# Provincia di Benevento

OGGETTO: CUP 8900 -Istanza per Verifica di assoggettabilita' a VIA per il progetto di costruzione di un impianto eolico costituito da un aerogeneratore da 900 Kw da ubicarsi nel Comune di Montefalcone di Val Fortore (BN) in loc. Piano Servoli.

Proponente **Gaia Energie Rinnovabili Uno S.r.l.**

Contributi ed elementi conoscitivi e valutativi per il tavolo tecnico.

Estratto dal PTCP Provincia di Benevento

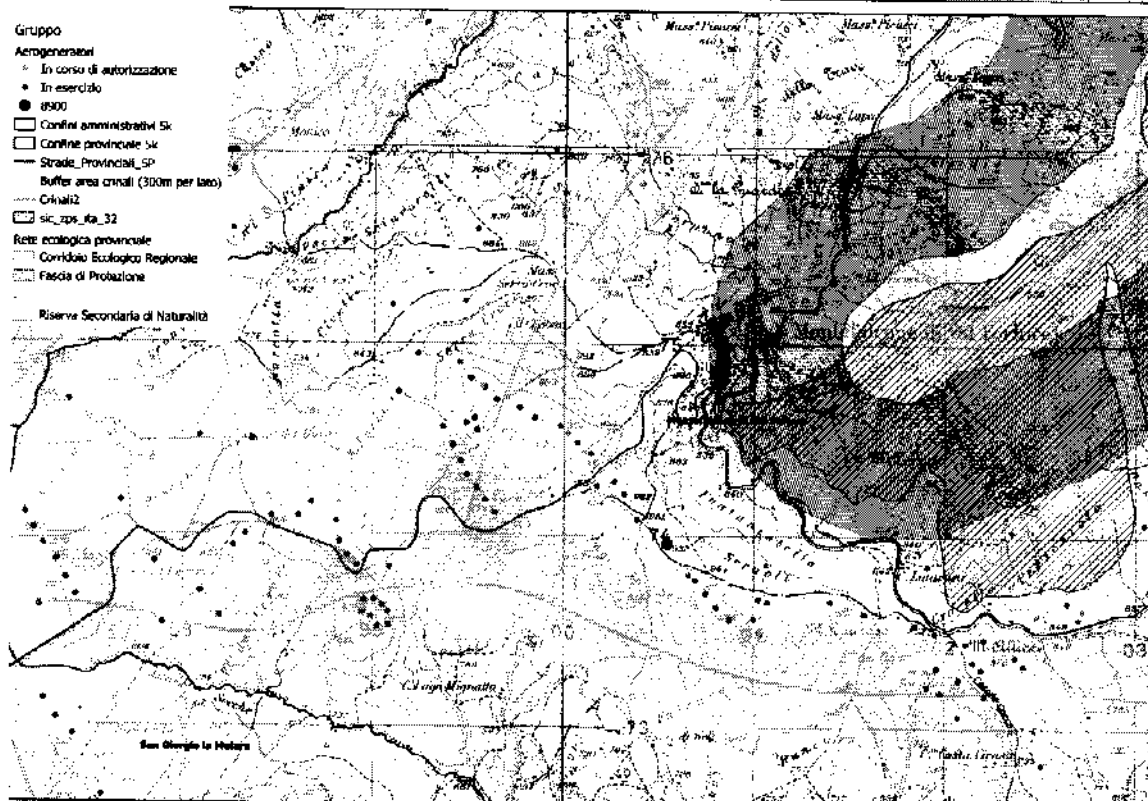
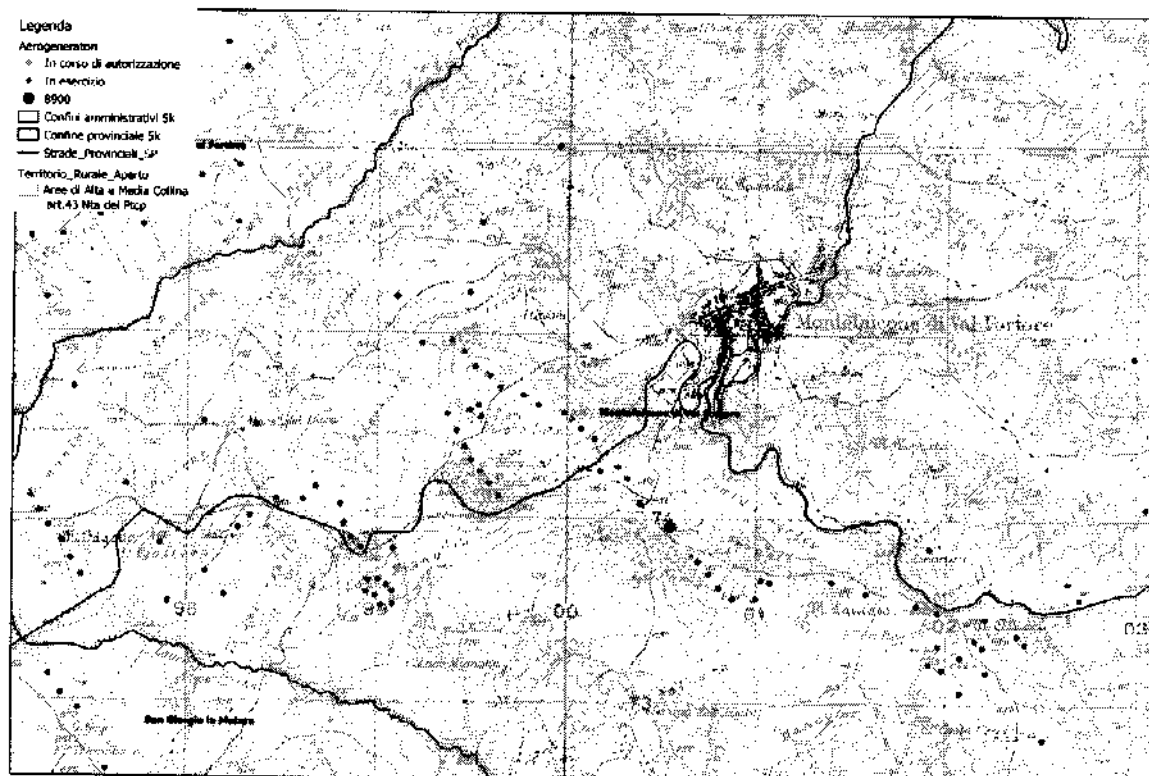
L'impianto proposto ricade in un'area classificata, nell'ambito delle disposizioni strutturali per la tutela e valorizzazione delle produzioni agroforestali, come territorio rurale e aperto "dell'alta e media collina- Alto Tammaro, Fortore e colline di Pietrelcina" (**Quadro strategico/Tav. B2.4d**). Per il suddetto territorio le Nta del piano definiscono, all'art. 43 (Direttive per il territorio rurale e aperto dell'alta e media collina. Alto Tammaro, Fortore e colline di Pietrelcina) gli interventi possibili volti essenzialmente alla salvaguardia

dell'integrità strutturale, dell'estensione e della continuità delle aree rurali e agricole. In particolare, in queste aree è possibile esclusivamente: *"...la realizzazione di nuovi manufatti o l'ampliamento e la rifunzionalizzazione per fini agricoli di quelli esistenti conformemente a quanto stabilito dalla vigente legislazione regionale. L'intervento è ammesso solo da parte di imprenditori agricoli ed in ragione di un piano di sviluppo aziendale asseverato da un tecnico abilitato".*
